ARPAT - DIREZIONE TECNICA - Settore VIA/VAS
Via Ponte alle Mosse, 211 - 50144 - Firenze

Oggetto: AUTOSTRADA A1 MILANO-NAPOLI - Tratta Barberino di Mugello/Firenze Nord -
Commento al rapporto TECNE sull'attività di monitoraggio trimestre *Luglio-Settembre*
2022.

Figura 1: stazione di monitoraggio fissa A1-BF-BM-A3-04 (media giornaliera PM₁₀ e PM_{2.5}), stazione monitoraggio mobile A1-BF-BM-A2-01 (media giornaliera PTS), dati III trimestre 2022.

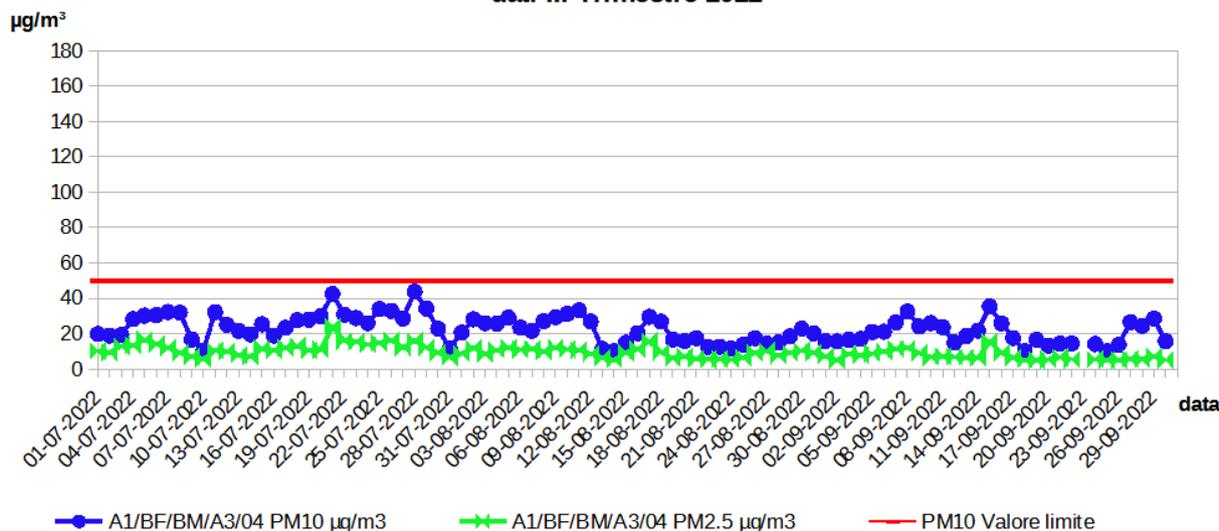
inquinanti gassosi (NO₂, NO_x, O₃ e C₆H₆), del PM₁₀ e PM_{2.5} non hanno evidenziato particolari anomalie. I valori registrati degli inquinanti gassosi si mantengono al di sotto dei limiti di legge e gli andamenti sono quelli attesi per ciascun inquinante. In Figura 1 sono riportate le concentrazioni di PM₁₀ e PM_{2.5} della stazione A1-BF-BM-A3-04 rilevate nel trimestre di monitoraggio in esame. Non emergono osservazioni degne di nota.

Figura 2: stazione di monitoraggio fissa A1-BF-BM-A3-04 (media giornaliera PM₁₀), confronto con la media delle contemporanee concentrazioni di PM₁₀ delle stazioni regionali di monitoraggio (RRT-FI Agglomerato di Firenze) urbane traffico e urbane fondo prese come riferimento, dati III trimestre 2022.

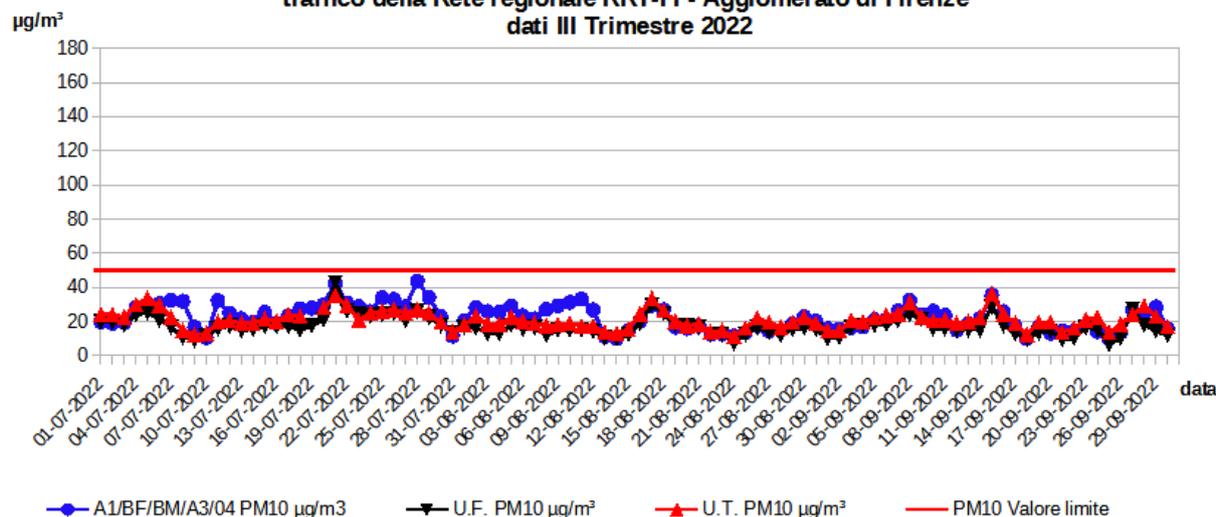
Nella precedente Figura 2 le concentrazioni di PM₁₀ rilevate dalla stazione di monitoraggio fissa A1-BF-BM-A3-04 (media giornaliera PM₁₀) sono poste in relazione con le concentrazioni medie di PM₁₀ delle stazioni regionali di monitoraggio prese come riferimento (fondo: FI-Scandicci e FI-Bassi; e traffico: FI-Gramsci, FI-Mosse). Non emergono osservazioni degne di nota.

Figura 3: stazione di monitoraggio fissa A1-BF-CA-A3-05 (media giornaliera PM_{10} e $\text{PM}_{2.5}$), stazione monitoraggio mobile A1-BF-CA-A2-02 (media giornaliera PTS), dati III trimestre 2022.

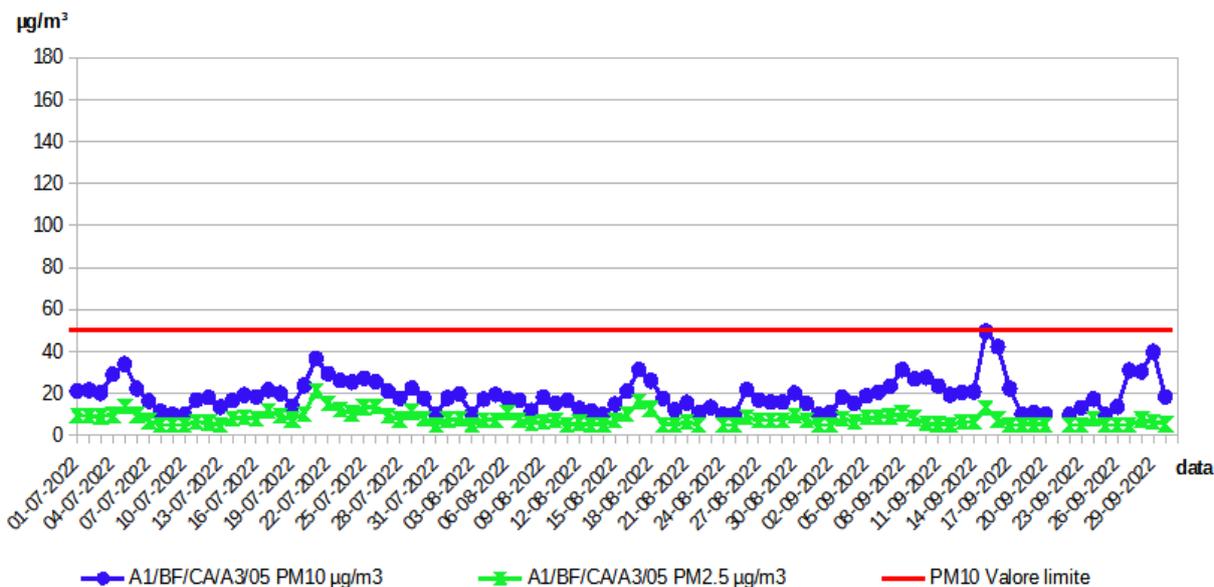
Il grafico di Figura 3 mostra l'andamento delle concentrazioni di PM_{10} e $\text{PM}_{2.5}$ registrato dalla postazione fissa A1-BF-CA-A3-05, come atteso l'andamento del $\text{PM}_{2.5}$ segue quello del PM_{10} . Non emergono osservazioni degne di nota.

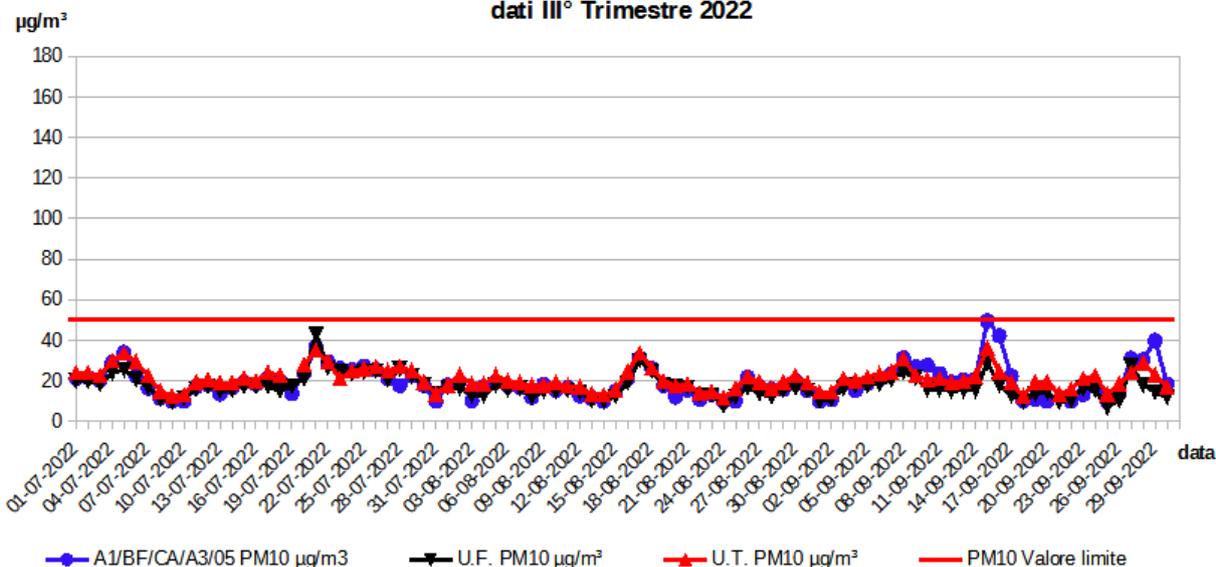
Nella Figura 4 le concentrazioni di PM_{10} rilevate dalla stazione di monitoraggio fissa A1-BF-CA-A3-05 (media giornaliera PM_{10}) sono poste in relazione con le concentrazioni medie giornaliere di PM_{10} delle stazioni regionali di monitoraggio prese come riferimento (fondo: FI-Scandicci e FI-Bassi; traffico: FI-Gramsci, FI-Mosse). Non emergono osservazioni degne di nota.
